ZARZĄD DRÓG MIEJSKICH

ZDM/DPZ/505/19/ZZ
ZDM – DPZ.3411.91.2019.MMA

Dot. postępowania prowadzonego w trybie przetargu nieograniczonego na:
„Wykonanie robót budowlanych dla zadania inwestycyjnego pt.: ”Przebudowa al. Zjednoczenia na odcinku od ul. Żeromskiego do ul. Marymonckiej”.

Numer postępowania DPZ/25/PN/21/19

Rys. 48 Schemat stojaka rowerowego w kształcie odwróconej litery „U”.

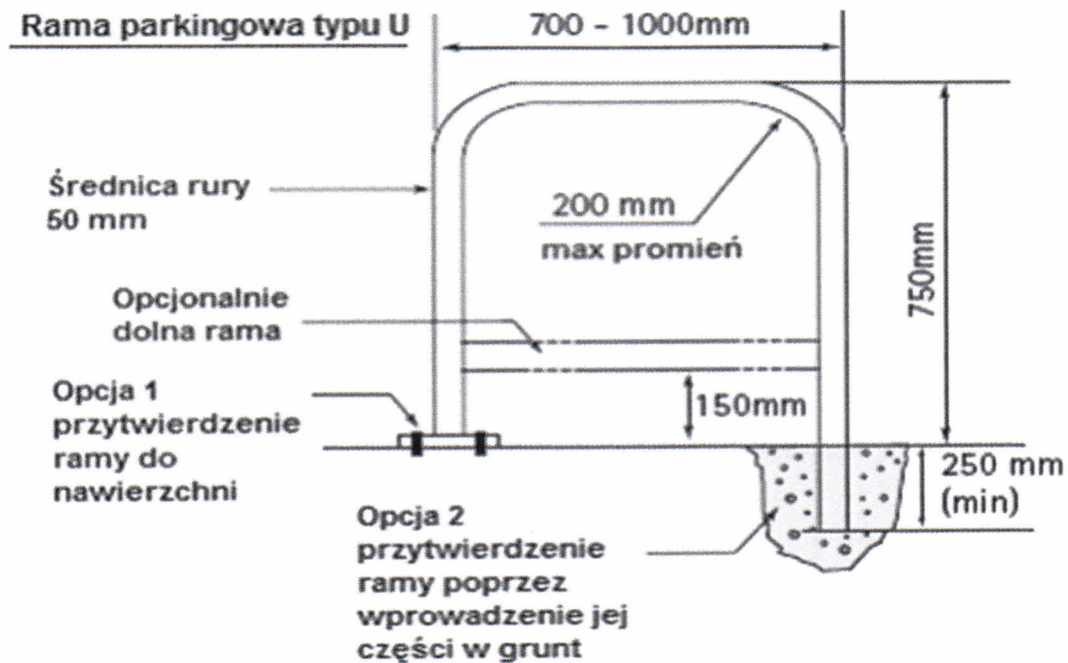
Zwracamy się z prośbą o uściślenie wymaganych przez Zamawiającego parametrów technicznych (długość, wysokość, średnica, materiał) stojaków rowerowych typu U.

Stojak rowerowy musi spełniać następujące parametry techniczno – funkcjonalne Wg pkt. 10.3 "Standardów projektowych i wykonawczych dla systemu rowerowego w m.st. Warszawie" oraz wymagań ZDM:

1. Umożliwiać bezpieczne oparcie i przypięcie m.in. za pomocą U-locka (kłódka szklowa), co najmniej dwóch rowerów niezależnie od rozmiaru ramy, szerokości opony czy też kształtu kierownicy,
2. Posiadać kształt odwróconej litery „U” uzyskany poprzez odpowiednio zagięty pojedynczy przekrój rurowy, z zaokrąglonymi wierzchołkami, bez dodatkowych elementów zdobniczych i funkcjonalnych (np. zaczepów, uchwytów).
3. Wykonany ze stopu stali nierdzewnej, szlifowanej, o powłoce matowej,
4. Przekrój rurowy o średnicy pomiędzy 47 a 62 mm, grubość ścianki pomiędzy 2 a 3 mm,
5. Wysokość mierzona od poziomu nawierzchni do szczytu: między 600 a 800 mm,
6. Szerokość stojaka powinna być od 700 do 1000 mm,
7. Przygotowanie do montażu za pomocą kotwienia w fundamencie betonowym na głębokość minimum 300 mm,

8. Posiadać komplet elementów poprzecznych np. bolców uniemożliwiających wyjęcie stojaka z fundamentu betonowego,
9. Posiadać komplet maskownic wykonanych z tego samego materiału co rura, w powłoce matowej i wymiarach minimalnych 120 mm oraz od 2 do 3 mm grubości,
10. Posiadać naniesiony trwały logotyp Zamawiającego w postaci graweru,
11. Mieć gładką powierzchnię stojaka, wolną od rys, zabrudzeń i przebarwień,
12. Kolor: niemalowany (naturalny).
13. Schemat stojaka rowerowego wraz ze sposobem montażu.

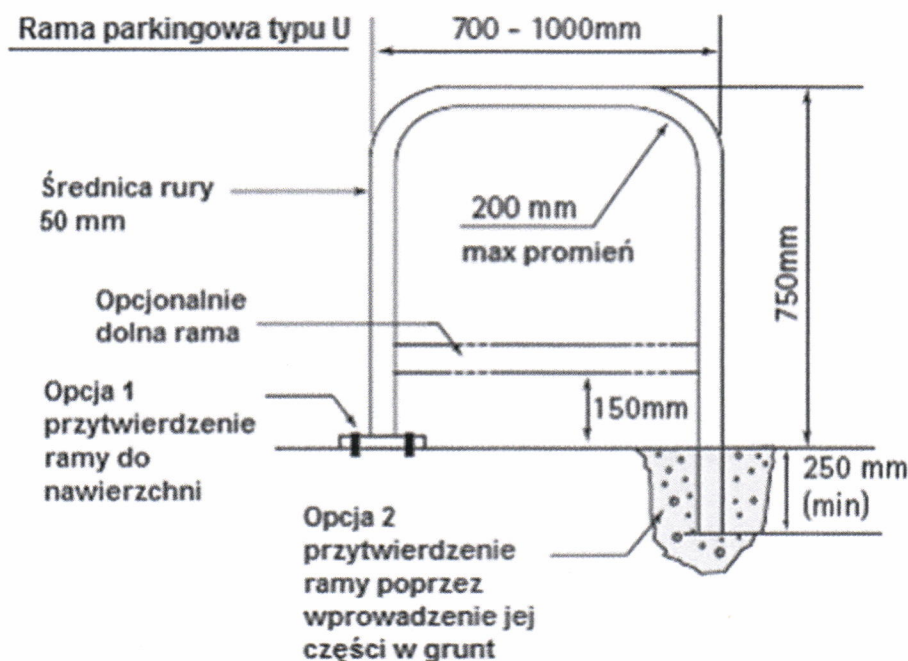
Prosimy o zamieszczenie szczegółowych rysunków bądź wskazanie specyfikacji materiałowych dla stojaków na rowery.

Stojak rowerowy musi spełniać następujące parametry techniczno – funkcjonalne Wg pkt. 10.3 "Standardów projektowych i wykonawczych dla systemu rowerowego w m.st. Warszawie" oraz wymagań ZDM:

1. Umożliwiać bezpieczne oparcie i przypięcie m.in. za pomocą U-locka (kłódka szeklowa), co najmniej dwóch rowerów niezależnie od rozmiaru ramy, szerokości opony czy też kształtu kierownicy,

2. Posiadać kształt odwróconej litery „U” uzyskany poprzez odpowiednio zagięty pojedynczy przekrój rurowy, z zaokrąglonymi wierzchołkami, bez dodatkowych elementów zdobniczych i funkcjonalnych (np. zaczepów, uchwytów).
